**Avis de la mission régionale d'autorité environnementale
sur la modification simplifiée n°1 du PLU
de SAINT-LARY-SOULAN (65)**

N°Saisine : 2021-009884

Avis émis le 20 janvier 2022

Cartes des documents graphiques avant / après la modification, issues de la notice de présentation

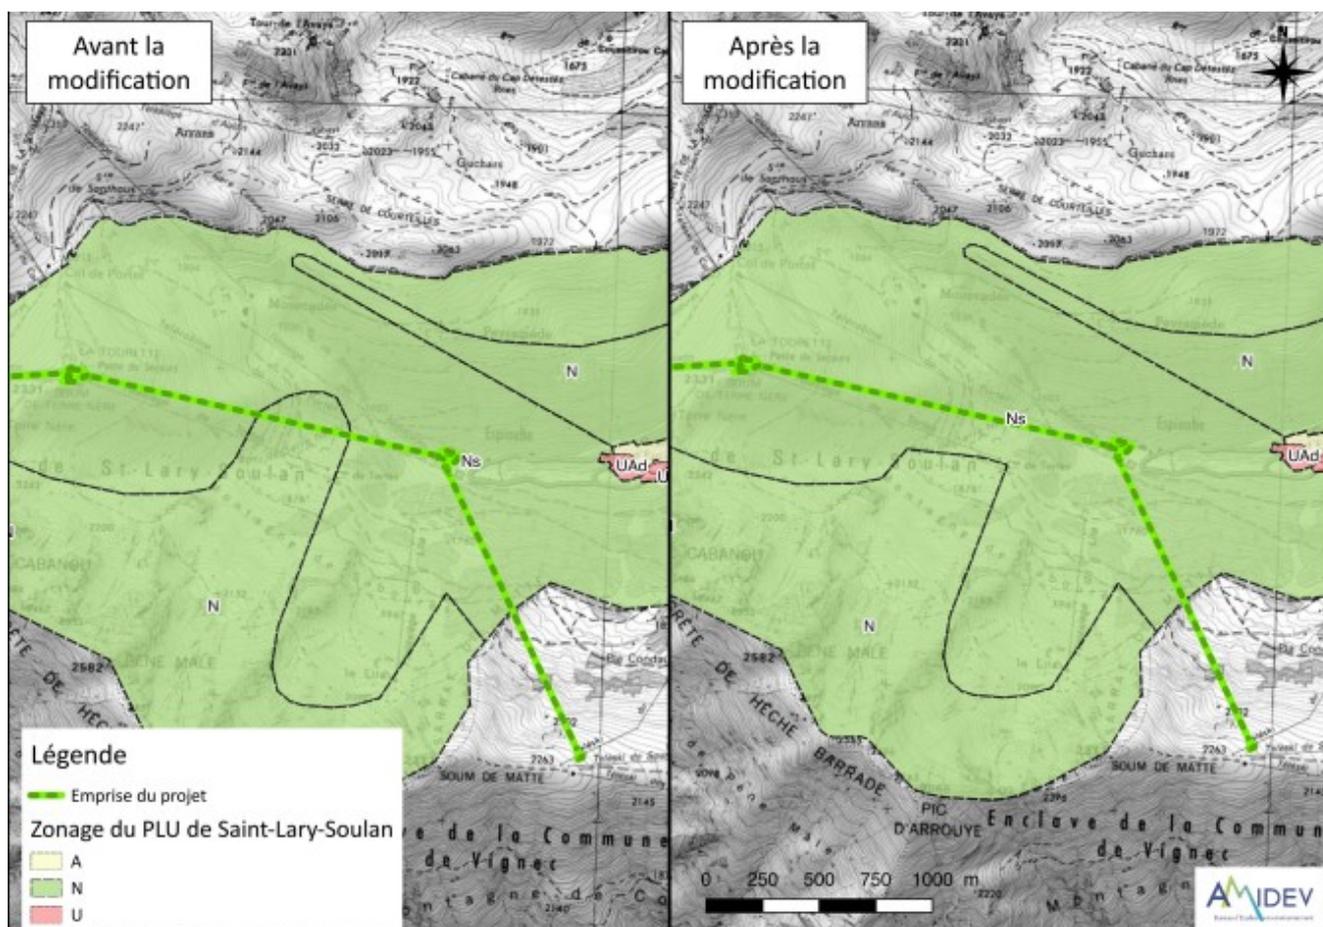
Par ailleurs la MRAe relève que le zonage spécifique au domaine skiable, Ns, couvre une superficie nettement supérieure au seul domaine skiable. Il est particulièrement permissif en autorisant « tous les aménagements liés aux activités sportives d'hiver (station de ski) et d'été » ; ce qui ne permet pas d'encadrer les opérations à venir sur l'ensemble du domaine et, par voie de conséquence, d'en maîtriser et limiter les incidences environnementales.
